Panamá, 22 de julio de 2011
SG-1132-11

Sirva la presente para hacerle entrega del Estudio de Impacto Ambiental, Categoría II, correspondiente al proyecto denominado "**Estudios Diseño y Construcción de Obras para Viaducto en Ave. Omar Torrijos con Paseo Andrews**", a desarrollarse en el corregimiento de Ancón, Distrito de Panamá, Provincia de Panamá, para que sea sometido al proceso de evaluación de impacto ambiental de acuerdo al Decreto 123 del 14 de agosto de 2009.

**AUTORIDAD NACIONAL DEL AMBIENTE
DIRECCION DE EVALUACION Y ORDENAMIENTO AMBIENTAL
INFORME DE REVISION DE CONTENIDOS MINIMOS DE ESTUDIO DE
IMPACTO AMBIENTAL**

FECHA: 02 DE AGOSTO DE 2011
PROYECTO PRESENTADO: ESTUDIO, DISEÑO Y CONSTRUCCIÓN DE OBRAS PARAVIADUCTO EN AVE. OMAR TORRIJOS CON PASEO ANDREWS
PROMOTOR: MINISTERIO DE OBRAS PÚBLICAS
CONSULTOR: CSA GROUP
LOCALIZACIÓN: CORREGIMIENTO DE ANCÓN, DISTRITO Y PROVINCIA DE PANAMA.

5.2 Ubicación geográfica incluyendo mapa en escala 1:50,000) y coordenadas UTM o geográficas del polígono del proyecto

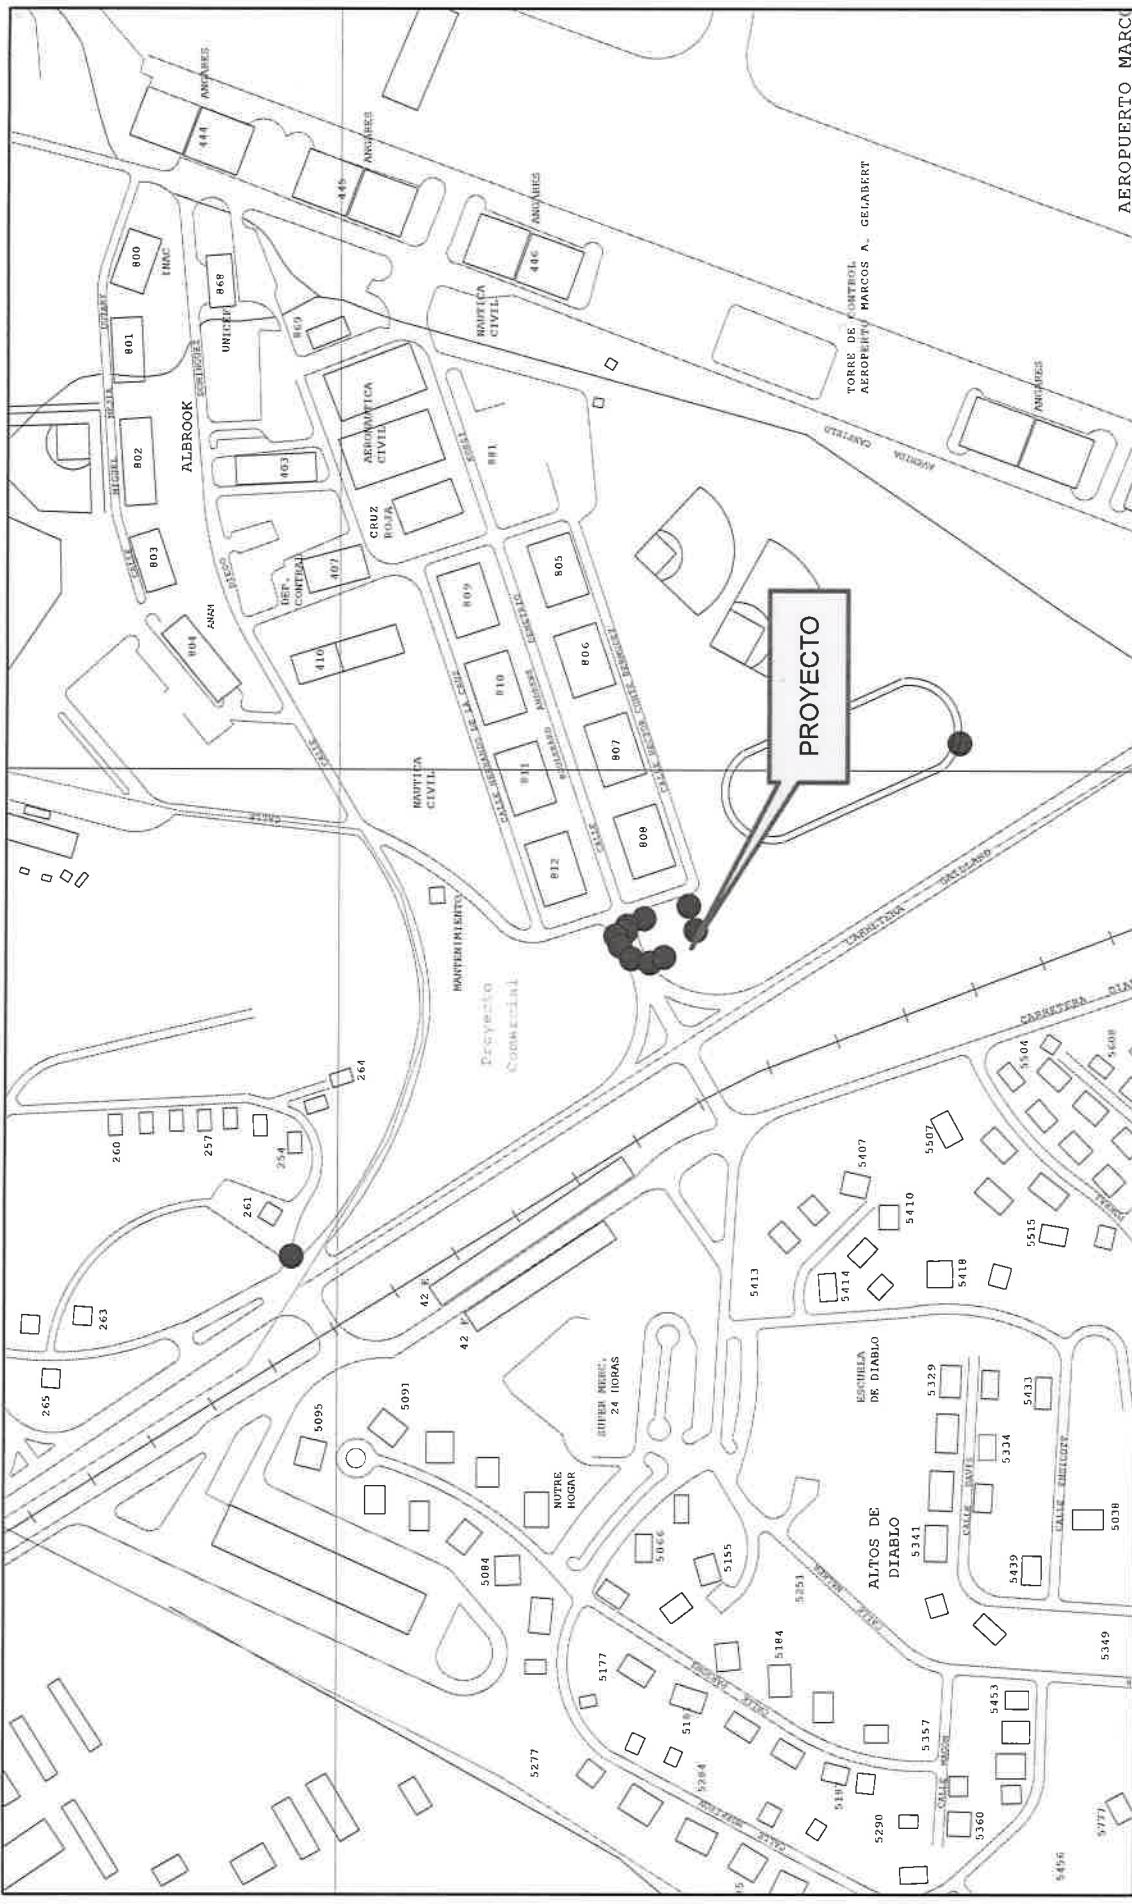
SE VERIFICARON LAS COORDENADAS, ASÍ LA SOLICITUD
Nº 1899, Dicho PROYECTO ESTÁ DOCUMENTADO EN EL PLAN
DE Uso DE SUELO DE LA LEY 21 de 2 de julio de 1997.
